**Auszug aus der Niederschrift über die öffentliche
Sitzung des Marktgemeinderates Eging a.See am
05.02.2026**

Änderung des Flächennutzungsplans der Gemeinde Eging a.See mittels Deckblatt Nr. 25 (Parallelverfahren Solarpark Böhmöd) - Abwägung von Stellungnahmen

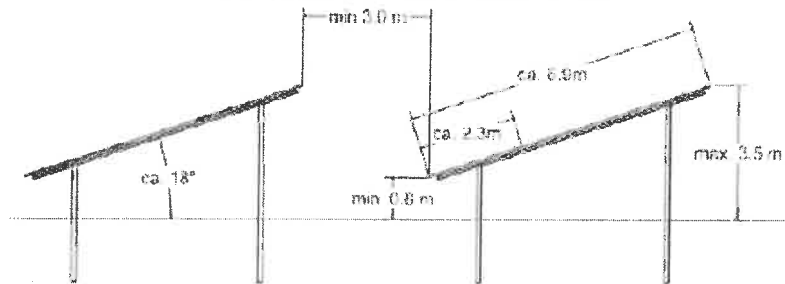
Die geplante Fläche weist mit bis zu 9% ein teilweise ein ausgeprägtes Gefälle auf. Das Potential für Entstehung von Oberflächenabflüssen und damit die **Erhöhung der Sturzflut- und allgemeinen Hochwassergefahr** für Unterlieger, sowie von Bodenabträgen durch Erosion ist in daher hoch. Die dauerhafte Gewährleistung der Infiltrationsfähigkeit und das Wasserrückhaltevermögen ist insofern von besonderer Bedeutung. Diese Bodenfunktionen können durch eine unsachgemäße Bauausführung geschädigt werden und eine Gefährdung von Unterliegern auslösen.

Mit Verweis auf § 4, Abs. 5 BBodSchV ist damit die Durchführung einer bodenkundlichen Baubegleitung nach DIN 19639 mit Vorlage eines Bodenschutzkonzepts schon in der Planungsphase durch ein dazu befähigtes Büro/Bodenkundlichen Baubegleiter (Anforderung: Zertifizierung durch Bundesverband Boden oder vergleichbaren Nachweis oder Referenzen) zu fordern.

Da es sich nach vorliegenden Unterlagen um eine Ackerfläche handelt ist **eine Vegetationsperiode vor Beginn der Ausführung ein vor Erosion und Oberflächenabflüssen schützender Grünlandbestand zu etablieren.**

Auf der Fläche ist bereits ein Grünlandbestand vorhanden (Wechselgrünland). Die übrigen Hinweise werden an den Vorhabenträger zur Beachtung herangetragen.

Schemaschnitt Modultisch

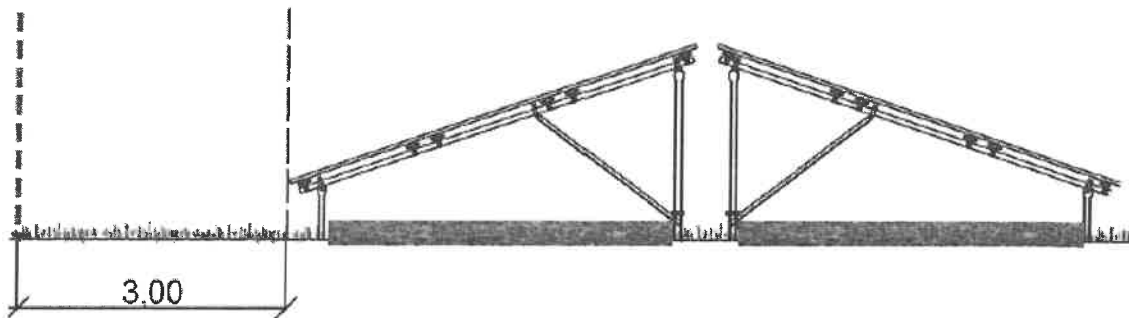
Im vorgelegten vorhabensbezogenen B-Plan werden bei Südausrichtung der Module Bodenabstände von 0,8 – 3,5 m, eine Reihentiefe von 6,9 m, ein Reihenabstand von 3 m (Überschirmungsgrad von ca. 68 %) angegeben.

Bei dieser Ausführung ist von einem dauerhaften Erhalt einer die infiltrationsfördernden und erosionsschützenden Vegetationsschicht unter den Modultischen auszugehen.

Nach B-Plan wäre auch eine Reihe bestehend aus Ost- + Westmodultisch in Satteldachausführung zulässig.

Dies würde zu einem Überschirmungsgrad von mehr als 80 % und bei zu geringem belichtungswirksamem Abstand im Giebelbereich zu einem Mangel an den Wachstumsfaktoren Licht und Wasser unter den Modultischen führen, was wiederum zu einem Absterben der Vegetation wie bei unten dargestellter vergleichbarer Anlage führt.

Die in der Stellungnahme errechneten Überschirmungsgrade sind nur theoretisch möglich. Durch die festgesetzte GRZ von 0,6 wird ein Überschirmungsgrad von max. 60 % der Vorhabenfläche erreicht. Dies entspricht auch dem Vorgehen des Leitfadens zur Bauplanungsrechtlichen Eingriffsregelung vom 05.12.2024 ohne Ausgleichserfordernis. Es verbleiben insbesondere durch den Zuschnitt der Vorhabenfläche voraussichtlich umfangreiche Restflächen und Lücken sowie Abstandsstreifen zum Zaun etc. Es soll dem Vorhabenträger darüber hinaus überlassen werden, ob er die GRZ durch einen größeren Abstand der Modultische am „Dachfirst“ (höhere Windlast bei großen Lücken), oder größere Reihen-, oder Tischabstände (bessere Pflegbarkeit und Wartung) einhält. In den genannten Leitfäden, wie auch in übrigen einschlägigen Leitfäden wird das in der Stellungnahme beschriebene Vorgehen nicht erwähnt. Abstände zwischen den einzelnen Modulen sowie die Verwendung von wirksamen Korrosionsschutzlegierungen entsprechen dem Stand der Technik und bedürfen keiner Festsetzung.

Abb. 26:
Wasserablauf zwischen den Modulen durch Abstände

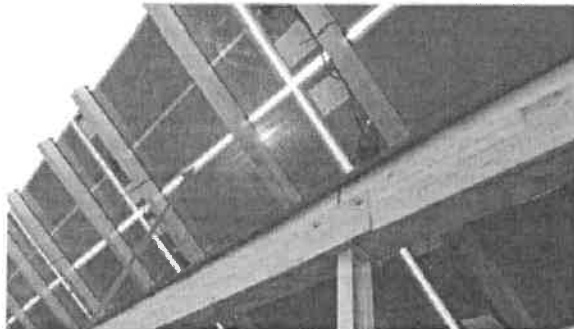
1. Ausreichender, belichtungswirksamer Abstand im Giebelbereich von mindestens 1 m
2. Aufgelockerte Montage der Modulplatten

Zu 2: Anforderungen an eine aufgelockerte Montage der Modulplatten

Niederschlagswasser muss zwischen den einzelnen Modulreihen abtropfen können.

Die allgemeinen bodenschutzfachlichen Anforderungen und Hinweise werden zur Kenntnis genommen und an den Vorhabenträger zur Beachtung herangetragen.
